**第53条（多量の放射性物質等を放出する事故の拡大の防止）に係る
計算コード及び有効性評価等に対するコメントへの回答**

2022年2月8日

**日本原子力研究開発機構 大洗研究所
高速実験炉部**

「常陽」解析における炉心スロッシングによるエネルギー発生

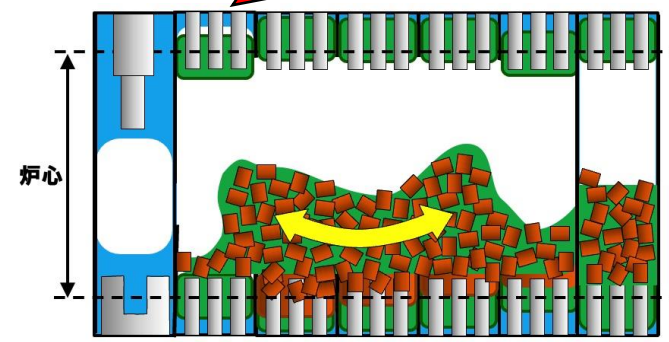
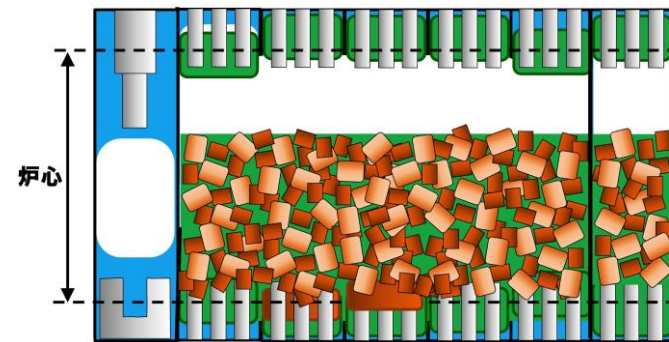
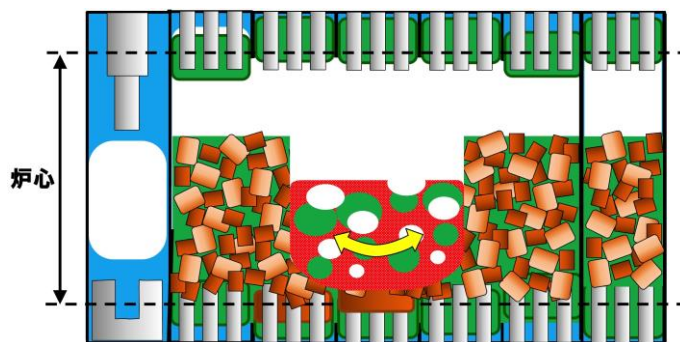
No.257 炉心物質の粘性を考慮した場合の SIMMER による事象推移の解析結果を説明すること。

- 「常陽」は、ほぼ全炉心でボイド反応度が負であるため、損傷領域の拡大の過程で原子炉出力が増加せず、炉心の損傷進展が緩慢となる。
- 全炉心規模に損傷が拡大する遷移過程においても、最後の即発臨界超過による出力逸走の直前まで炉心は固体の燃料粒子のデブリベッドの間隙を溶融したスティールが占め、固体粒子の体積割合は約0.8前後である。
- この様な炉心物質の実効的な粘性は、極めて大きく（下図）、現実には炉心物質はほとんど流動できない。

■ 「常陽」は、ほぼ全炉心でボイド反応度が負であるため、損傷領域の拡大の過程では冷却材が沸騰しても原子炉出力が増加せず、炉心の損傷進展が緩慢となる。

- 燃料はスエリング（固体状態でのFPガスによる膨張）し、炉心高さの約70%程度を占め、流動及びスロッシングが制限される。
- 炉心物質の実効的な粘性は極めて大きく、炉心物質はほとんど流動できない。

- 本来流動性が極めて低い未熔融の固体燃料粒子と熔融スチールが混在した炉心物質も粘性率ゼロでスロッシングするとの想定を用いて解析を実施した。

- 核発熱によって炉心の中心から熔融する。スロッシングは熔融している限られた範囲で発生し、その結果発生する即発臨界超過による発生エネルギーは限定されたものになる。

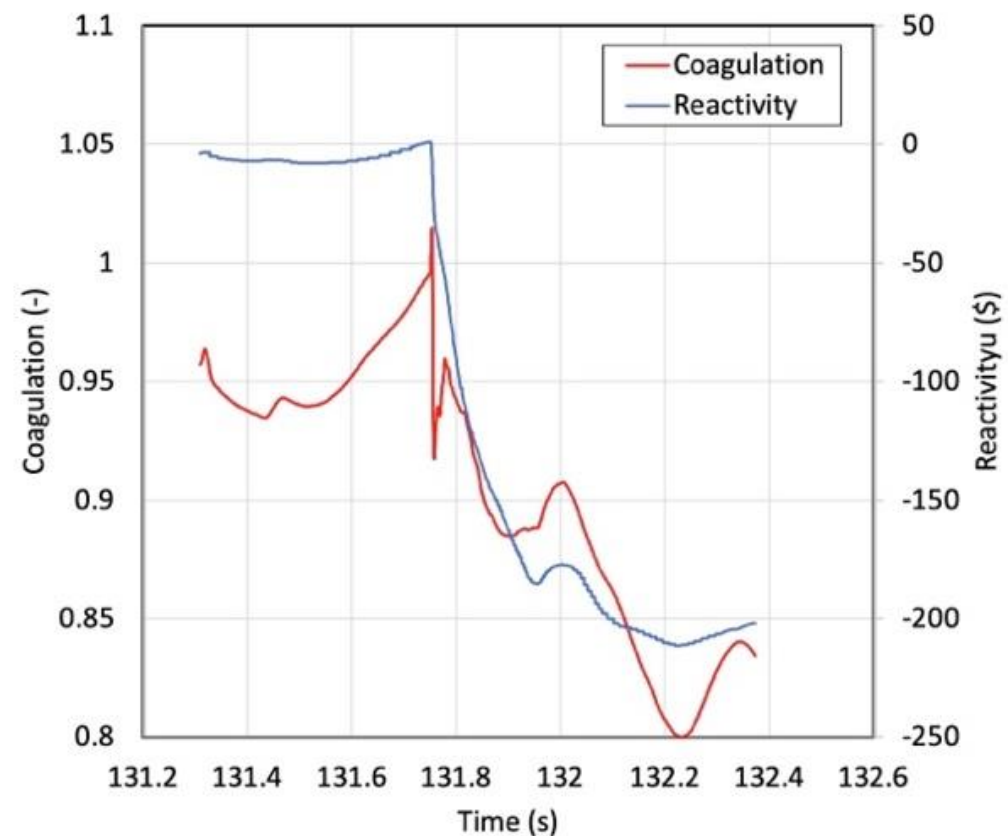
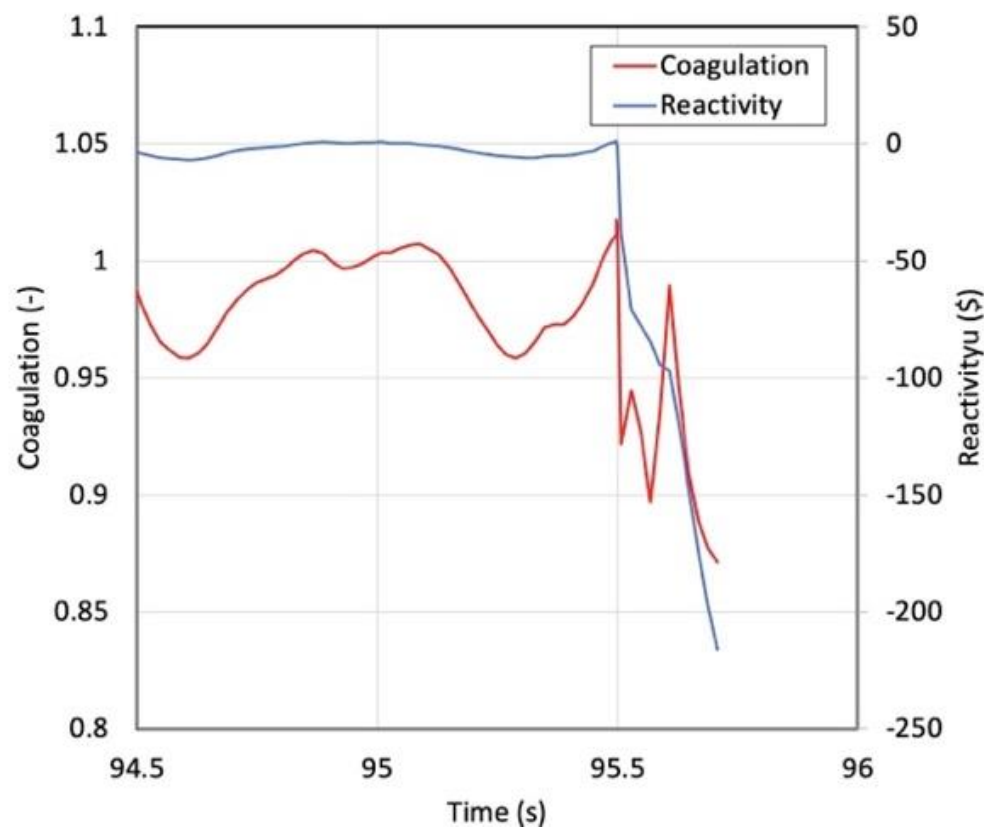
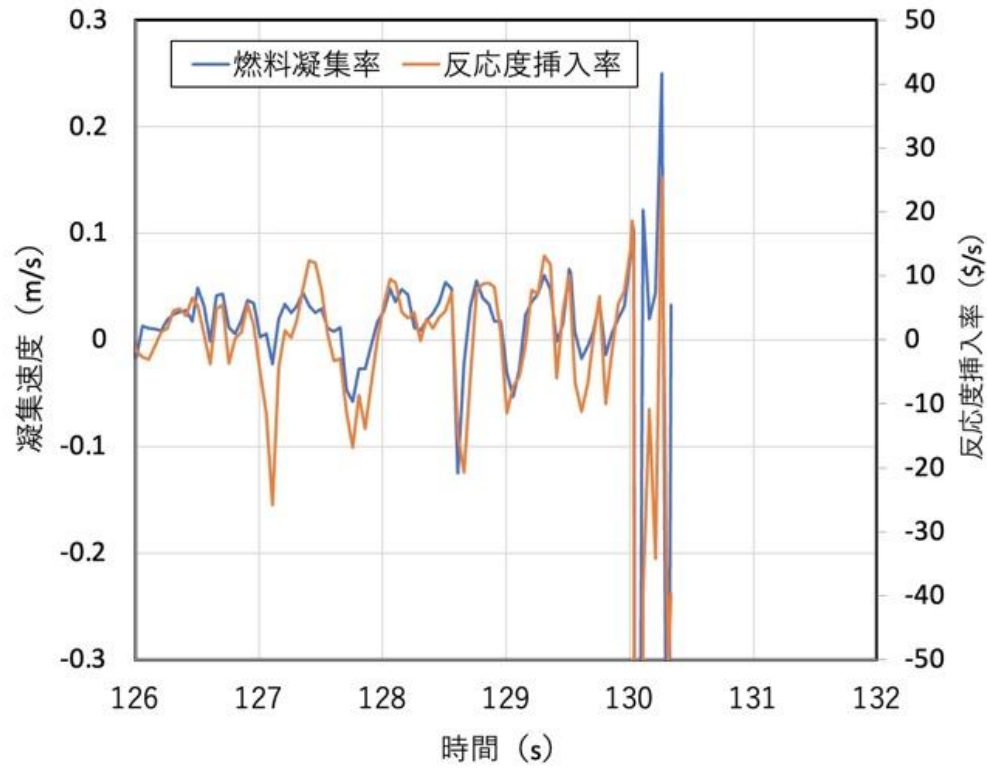
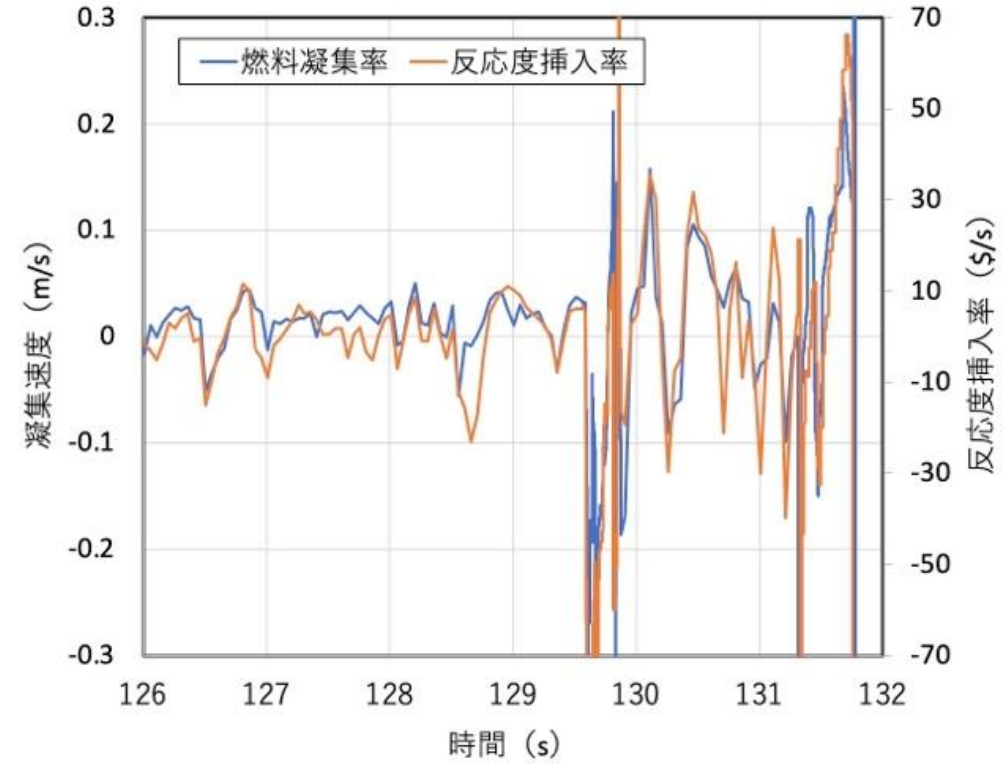
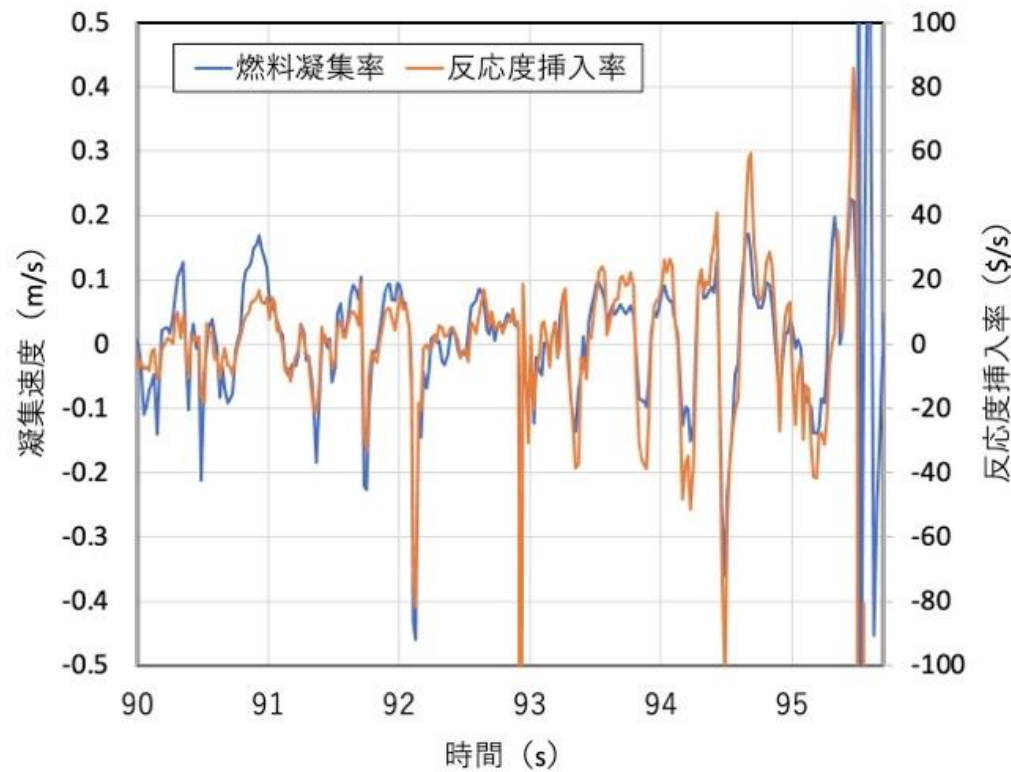
No.259 燃料凝集率と反応度挿入率の評価に関して、燃料物質の分布等を踏まえた定量的な評価について説明すること。

ケース	燃料凝集量の時間変化率	燃料凝集率	凝集に寄与する燃料質量の割合	反応度挿入率	炉心平均燃料温度の最高値
基本	約0.15 (1/s)	約0.084 (m/s)	約32%	約30\$/s	約3,700°C
不確かさの影響評価ケース1 (FCIの不確かさ)	約0.27 (1/s)	約0.136 (m/s)	約43%	約50\$/s	約4,070°C
不確かさの影響評価ケース2 (燃料スロッシング挙動)	約0.30 (1/s)	約0.162 (m/s)	約55%	約80\$/s	約5,110°C

- 燃料の重心からの距離を燃料の巨視的密度分布で重み付き平均した値の初期値からの変化割合の逆数として燃料の凝集量 (Coagulation) の時間変化率、燃料凝集率及び凝集に寄与する燃料質量の割合を評価し、SIMMERによるULOF (i) 遷移過程解析の基本ケースと不確かさの影響評価ケース1及び2を対象として即発臨界を超過する際の反応度挿入率と比較した。
- これらの物理量と反応度挿入率の増減の傾向は定性的に整合することから、即発臨界を超過する状態での反応度の挿入は、主に燃料の凝集によるものであることが確認された。

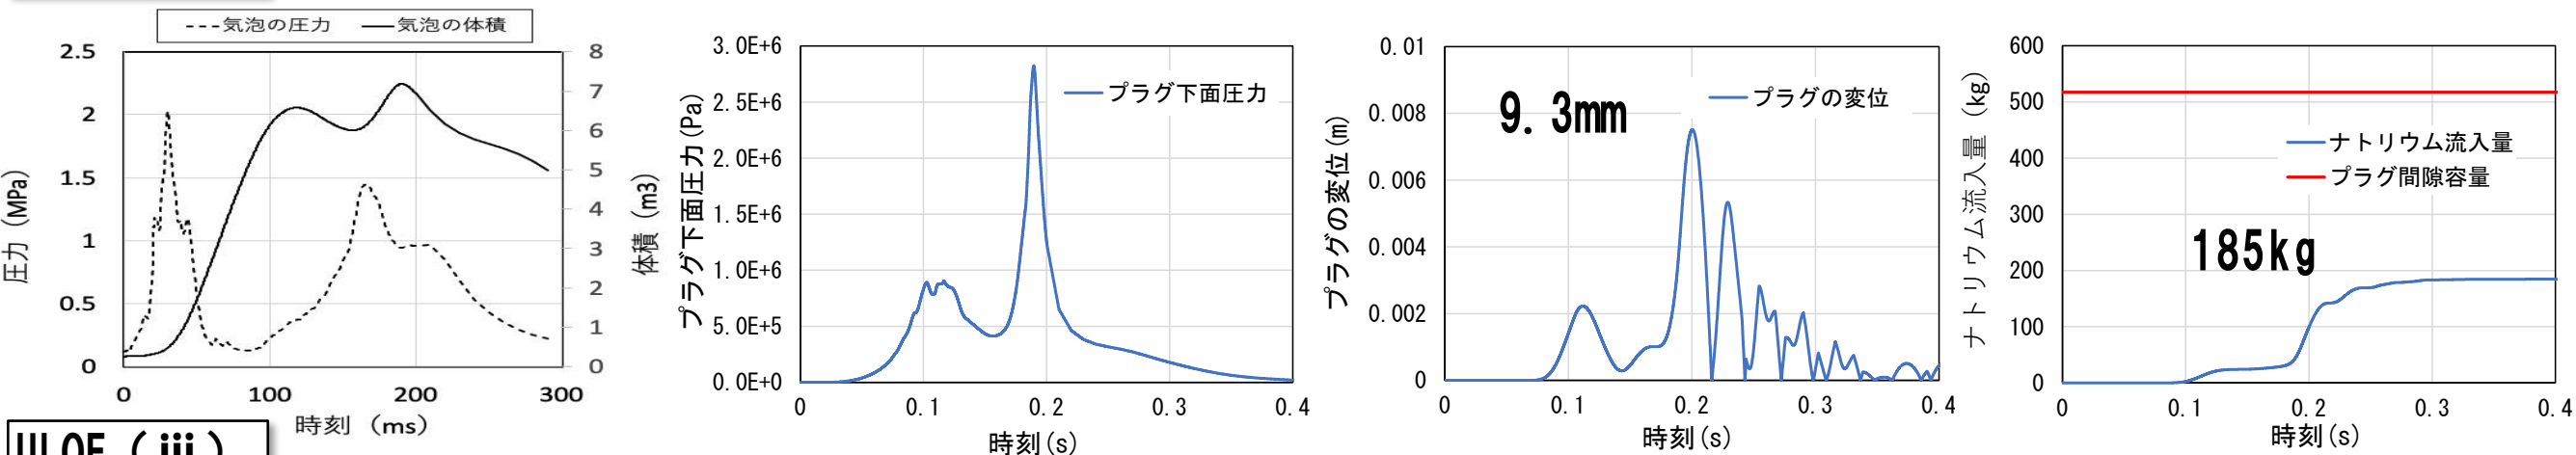
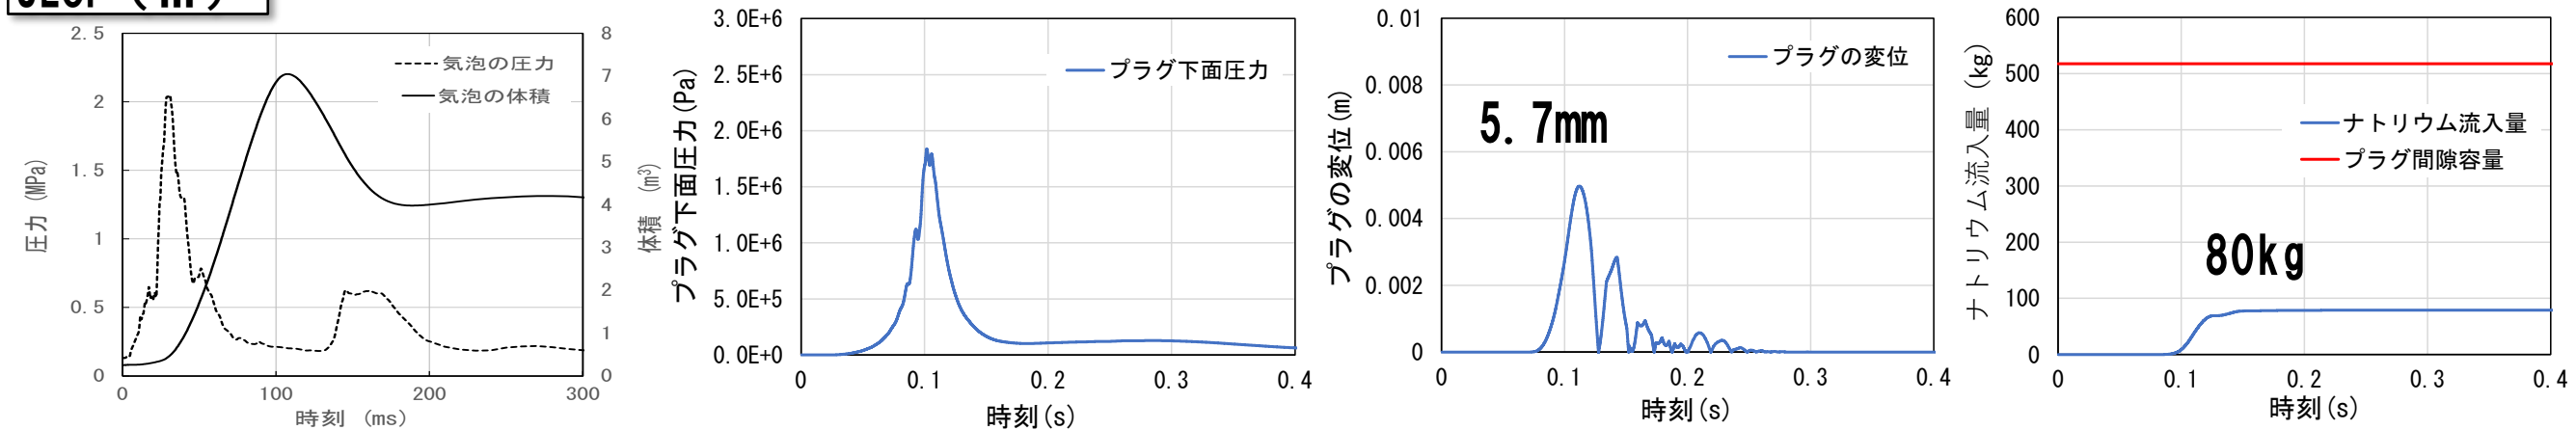
No. 261 機械的応答過程におけるプラグ応答の評価（プラグ間隙へのナトリウム流入量の評価）に関し、FCI拳動の不確かさがプラグ応答の評価に与える影響について、今後の有効性評価において説明すること。

- CDA気泡と体積の圧力履歴：最初の圧力ピークの数値とその幅は、おおむね同じであるが、2回目の圧力ピーク値とその幅はULOF (i)の方が大きく、気泡体積が再度増加する。
- プラグ下面に作用する圧力
 ULOF (i) では2回目の圧力ピークに由来する、0.19秒時点のピークが最大
 ULOF (iii) では最初の圧力ピークに由来する、0.1秒時点のピークが最大
- プラグ下面に作用する圧力レベルの相違→大回転プラグ変位の大きさの相違
 ULOF (i) : 9.3 (mm) / ULOF (iii) : 5.7 (mm)
- 大回転プラグの浮上に要する圧力は 2.75×10^5 (Pa) (絶対圧) である。ULOF (iii) に比べてULOF (i)の方がこのレベル以上の圧力が維持される時間が長い。

以下の理由によりULOF (i)の方がナトリウム流入量が顕著となったと言える。

- ① プラグ下面に作用するピーク圧力及びプラグ変位がULOF (i)の方が大きい。
- ② プラグの浮上している時間がULOF (i)の方が長い。

UTOPの格納容器破損防止措置の有効性評価 FCIの不確かさの影響評価 (2/2)

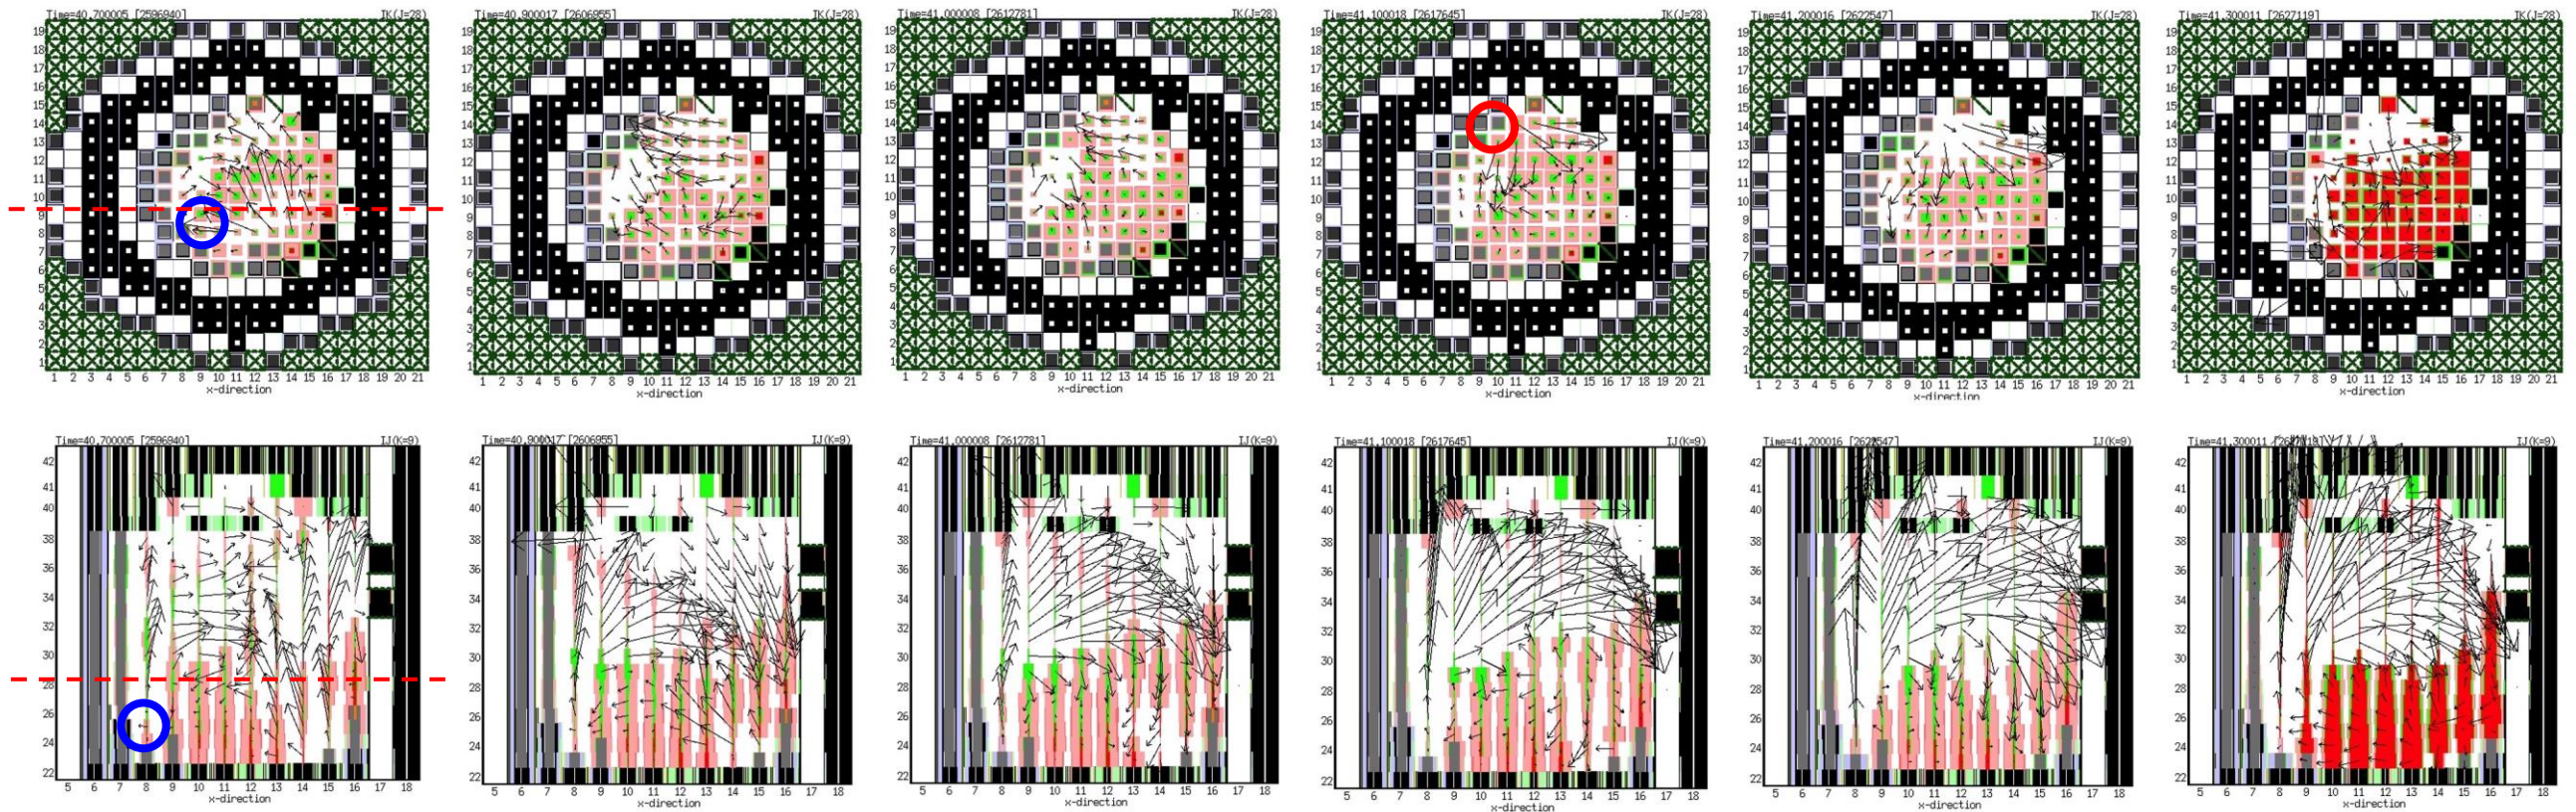
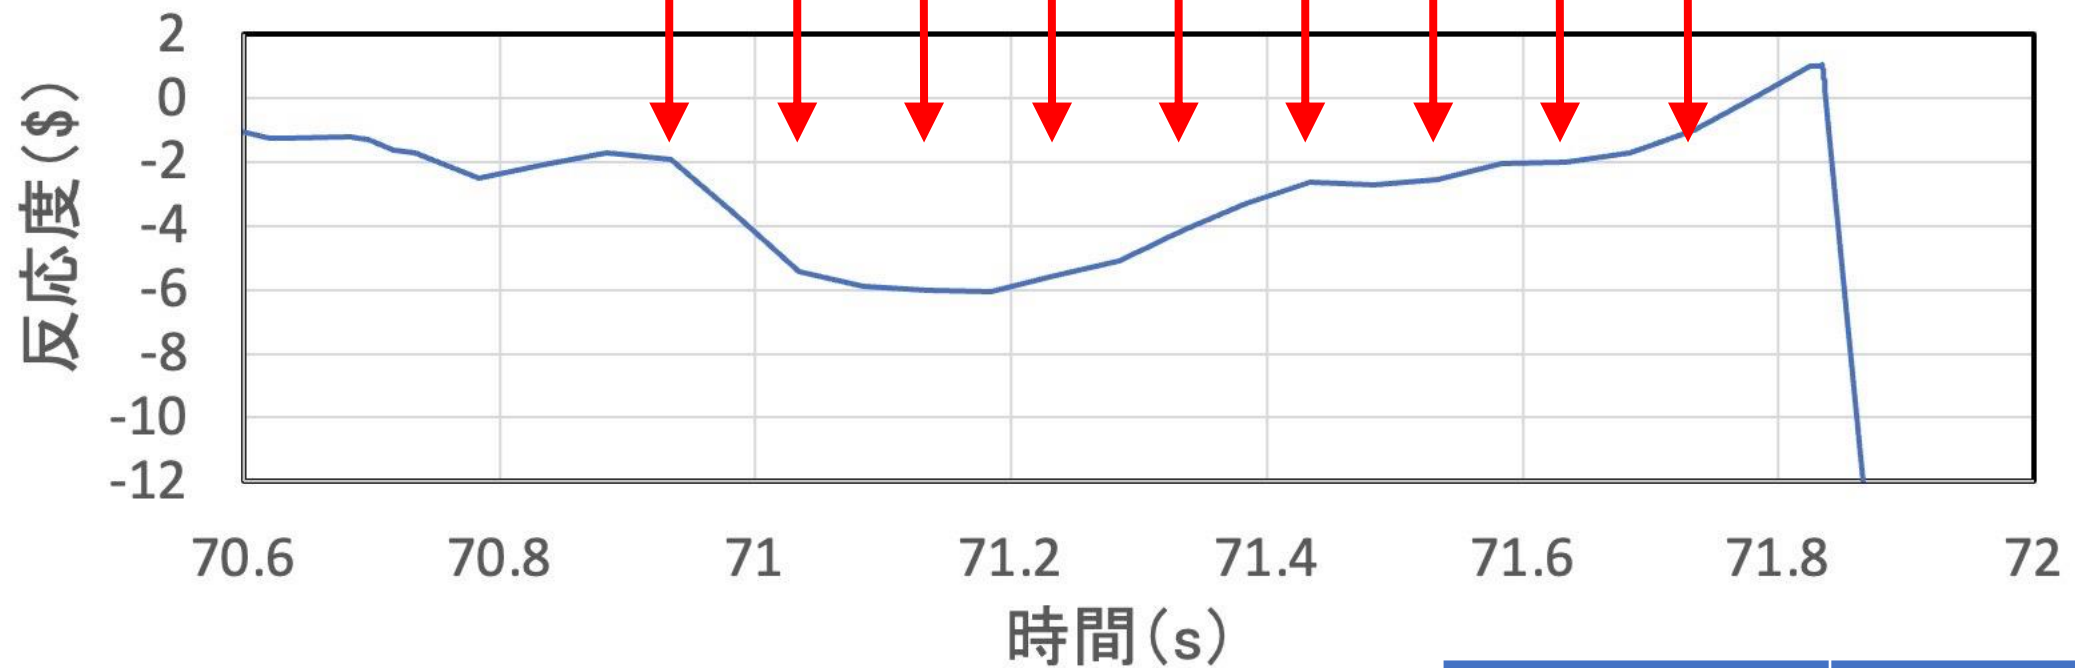
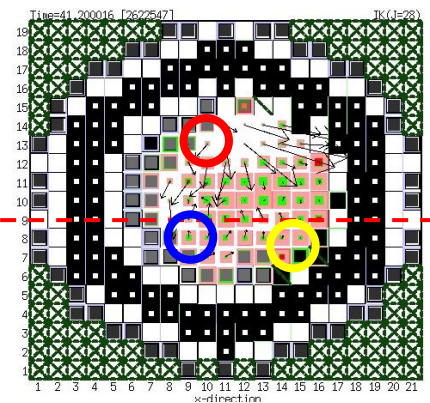
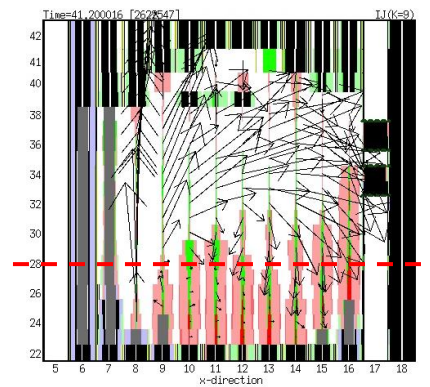
No.262 UTOP における FCI の不確かさの影響評価について、保守的な評価として、最も影響が大きいものを評価していることを説明すること。また、ULOF と同様に、制御棒下部案内管 2 カ所で FCI を同時に発生させた場合には、燃料の凝集を阻害することのことであるが、当該評価の結果 についても説明すること。

- 基本ケースでは約71.2sの水平断面図左下（青丸）炉心下部のFCIで吹き上げられた炉心物質が約71.6sの水平断面図上部のFCIによって水平断面図右下の炉心下部に集中することで、即発臨界を超過。
- この燃料集中を加速する水平断面図左上（赤丸）の炉心下部で約80atm程度のFCIを強制的に発生させる。時間は上図の矢印で示す70.93～71.73sまで0.1s間隔とする。
- 水平断面図の左上（赤○）に右下（黄○）も加えてFCIの同時2カ所発生を仮定して炉心中心領域に燃料を集中させるケースも実施した。

FCI時刻 (s)	1カ所FCI	2カ所FCI
基本ケース	約2,820	
70.93	約2,750	約3,300
71.03	約2,950	—
71.13	約3,600	約3,415
71.23	約2,840	約3,028
71.33	約3,410	—
71.43	約2,830	約3,030
71.53	約3,060	約3,090
71.63	約3,190	—
71.73	約2,750	約3,030
不確かさの影響評価ケース（燃料スロッシング）	約4,300
